**HALLAZGOS DE TIPO MECÁNICO EN LA TUBERÍA DE 6”
SCHEDULE 80 SUMINISTRADA POR EL CONSORCIO
FERROCOL PARA LA CONSTRUCCIÓN DE
REALINEAMIENTOS DEL GASODUCTO PAYOA-
BUCARAMANGA DE PROMIORIENTE, EN ATENCION A
LAS INTERFERENCIAS ENTRE EL GASODUCTO Y LA VIA
RUTA DEL CACAO**

PROGRAMA DE INTEGRIDAD

GASODUCTO PAYOA – BUCARAMANGA DE 6”

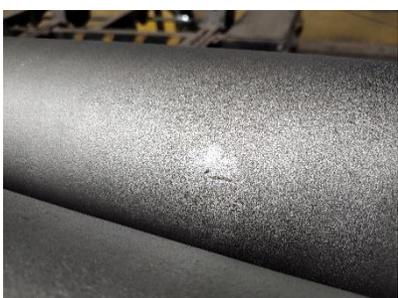
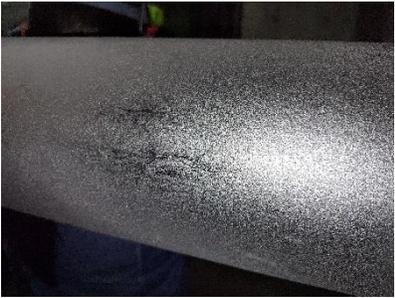
ID TUBO	ID HALL	REGISTRO FOTOGRÁFICO	DIMENSIONES [mm] L x A x P x D ¹	CLASIFICACIÓN API 5L	CLASIFICACIÓN ASME B31.8	ESTADO
RE 340 - T38R	4		33.62 x 6.20 x 0.78 x 6280	Otras imperfecciones superficiales	Estría/Acanaladura	No cumple ²
RE 340 - T38	N/A		SCH 40	N/A	N/A	No cumple ⁴

² ASME B31.8, numeral 841.2.4 Evitar, eliminar o reparar: estrías, acanaladuras y muescas

³ API 5L numeral 9.10.7 Imperfección no aceptable profundidad superior a 0.125*t (1.37 mm)

⁴ Espesor inferior al requerido para especificación de material
